製品ニュース

油研工業

YAパック/YPパック 塗装変更のお知らせ

<YAパック>※オプション「01/03M※」の場合

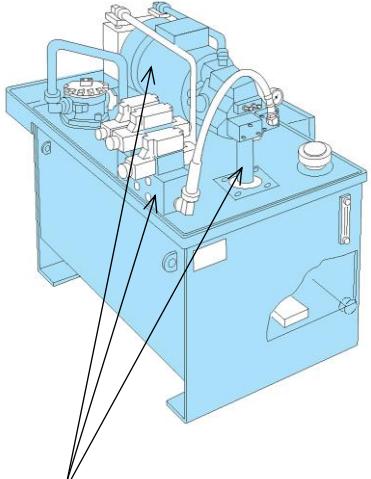
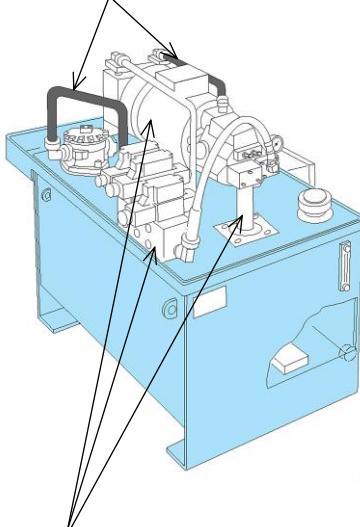
変更前	変更後
 <p>オプション「PT」を選択しない場合も標準色で「PT」同様に全体を塗装</p>	 <p>りん酸塩皮膜未処理の配管は黒色塗装</p> <p>りん酸塩皮膜処理の箇所は無塗装（ブロック、バルブ、ポンプ、配管等）</p>

<YPパック>※オプション「01M※」の場合

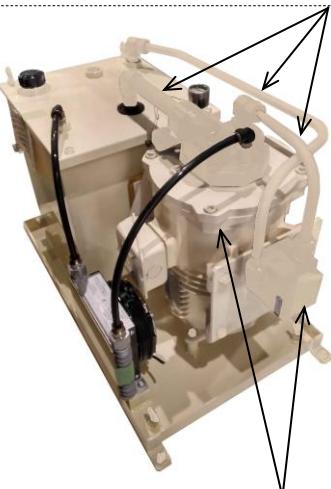
変更前	変更後
 <p>オプション「PT」を選択しない場合も標準色で「PT」同様に全体を塗装</p> <p>オプション「PT」を選択しない場合も標準色で「PT」同様に全体を塗装</p>	 <p>配管はりん酸塩皮膜処理の有無に関係なく黒色塗装</p> <p>りん酸塩皮膜処理の箇所は無塗装（ブロック、バルブ、ポンプカバー等）</p>
